改善箇所説明図

助手席エアバッグ装置

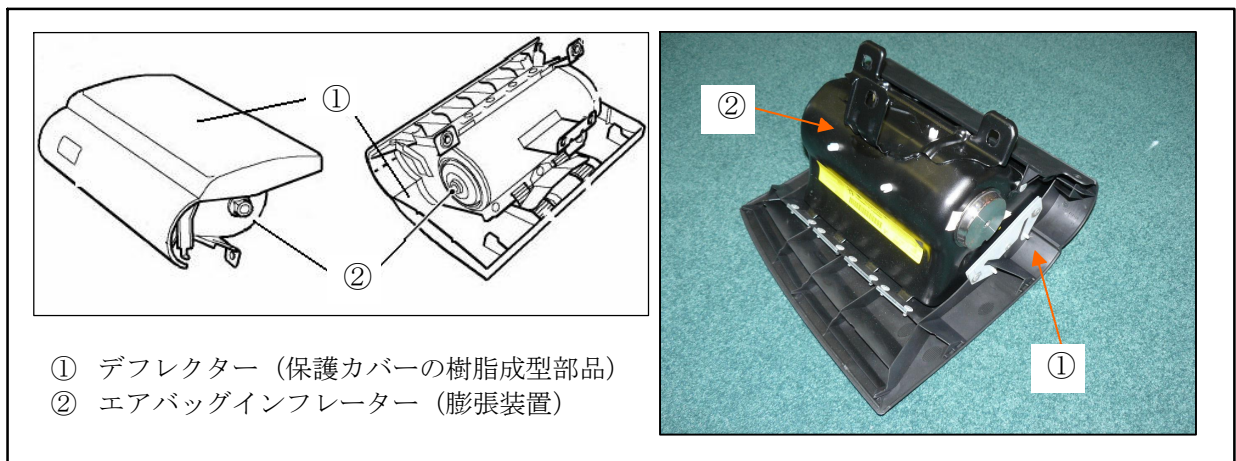
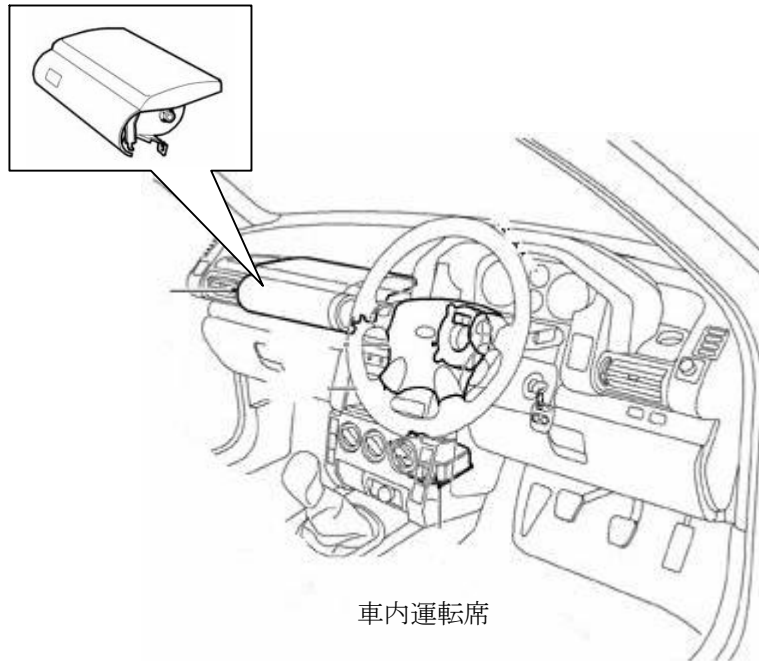
基準不適合発生箇所

助手席エアバッグ装置において、デフレクター（保護カバーの樹脂成型部品）の材質に不適切なものがあつたため、当該エアバッグが作動した場合、デフレクターの破片が飛散し、最悪の場合、前面衝突時に乗員に過度の傷害を与えるおそれがある。

改善の内容

全車両、助手席エアバッグ装置を良品と交換する。

識別

助手席側ドア開口部のドアヒンジ下側取付ボルトに白ペイントを塗布する。
